Žiadosť o vysvetlenie súťažných podkladov č. 4 - odpoveď

Zákazka: *Regenerácia vnútroblokov sídlisk mesta Brezno - Margitin park*

Číslo výzvy: *12454 - WYP*

Technické parametre – senzorický prvok E1 – ECHO

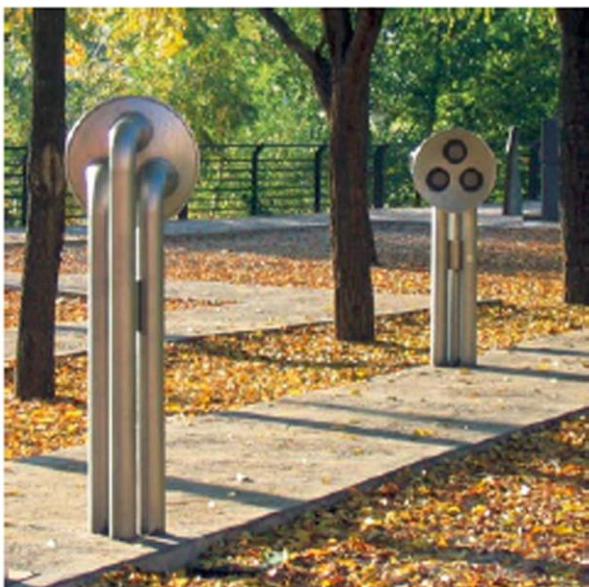
V objekte **SO 01 – sadové úpravy a prvky drobnej architektúry** v oddiele **9 – Ostatné konštrukcie a práce – búranie** výkazu výmer sa nachádza položka **Senzorické herné prvky – 3 kus**. Z poskytnutej situácie nie je jasné o aké prvky sa jedná.

Môže verejný obstarávateľ doplniť, resp. opísať konkrétnejšie o aké prvky sa jedná?

Verejný obstarávateľ pri vyhotovovaní projektovej dokumentácie vychádzal z ponuky spoločnosti **R I C H T E R S P I E L G E R Ä T E**. V cenovej ponuke je možné použiť vybrané prvky alebo ich ekvivalenty. Popis a ilustračné obrázky senzorických herných prvkov tvorí prílohu č. 1 tohto listu.

- echo stĺpiky z nehrdzavejúcej ocele
- kužeľovité otvory so zabudovaným zvuk reflektor a perforovaný plech veko
- podpery z nehrdzavejúca oceľ
- Rozmery: výška min. 1,65 m , priemer rúrky min. 0,10 m, posluhovacia trubica min. 0,50 m, hĺbka min. 0,55 m
